**Commune de Pomponne  
( Seine - et - Marne)**

**Révision du Plan Local d'Urbanisme**

**Recueil des observations et avis recueillis**

**01 08 2025**

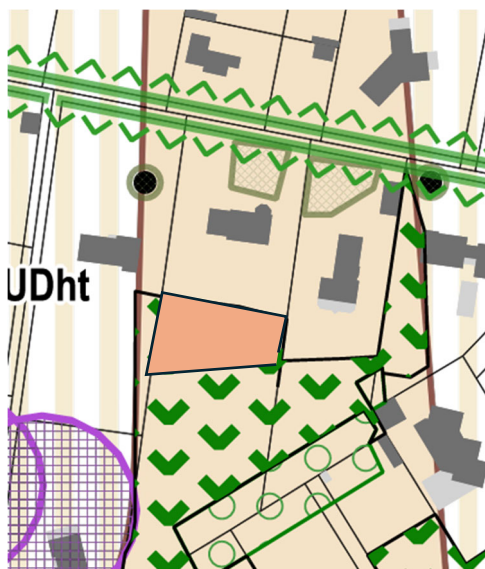
A la lecture du plan de zonage, nous constatons que plus de la moitié de notre terrain est classé en terrain cultivé ou non bâti à protéger en zone urbaine conformément à l'article L 151-23 du code de l'urbanisme.

Ce classement implique que le terrain n'est plus constructible au 2ème alinéa de l'article L 151-23 du code de l'urbanisme et ne nous permet plus de construire en second ou troisième rang comme cela nous est permis actuellement.

Nous sollicitons la réduction sinon totale au moins partielle de cette zone de terrain cultivé ou non bâti à protéger en zone urbaine. La parcelle concernée est la parcelle cadastrée section BC n°58, figurant en zone UD.
